Stadt Heinsberg – Bebauungsplan Nr. 69 ‘Scheifendahl – An der Kapelle‘

Abwägungen und Beschlussvorschläge zu den während der Verfahren gemäß § 3 (2) BauGB – öffentliche Auslegung – und § 4 (2) BauGB – Beteiligung der Behörden und sonstiger Träger öffentlicher Belange – eingegangenen Stellungnahmen **im Zeitraum vom 02.02.2021 bis zum 05.03.2021**

ii. Grünfläche

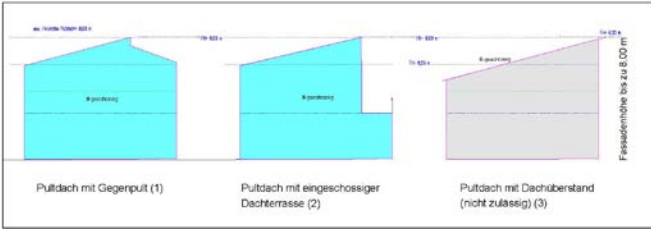
5. Infrastruktur a. Wege b. Fahrradparkplatz mit Ladesäule für E-Bikes c. Bänke d. Sitzgruppen Zum Erreichen des Spielplatzes und das Bewegen durch die Grünfläche müssen Wege angelegt werden. Ein Fahrradparkplatz am Zugang zu den Grünflächen neben dem Bürgerhaus ermöglicht das platzsparende Abstellen der Fahrräder. Durch eine bereitstehende Ladesäule (Zusammenarbeit mit Alliander) können E-Bikes geladen werden. Dazu kann die bereits vorhandene Sitzgruppe neben der Kapelle aufgewertet werden. Der Parkplatz wertet zusätzlich das Bürgerhaus auf. Durch Bänke entlang des Weges kann ein Parkcharakter entstehen. Sitzgruppen, insbesondere auf dem Spielplatz, laden zum Verweilen ein.	s. Stellungnahme zu Vorschlägen 1 - 3	Die Stellungnahme wird zur Kenntnis genommen.

6. Skizzen
i. Spielplatz
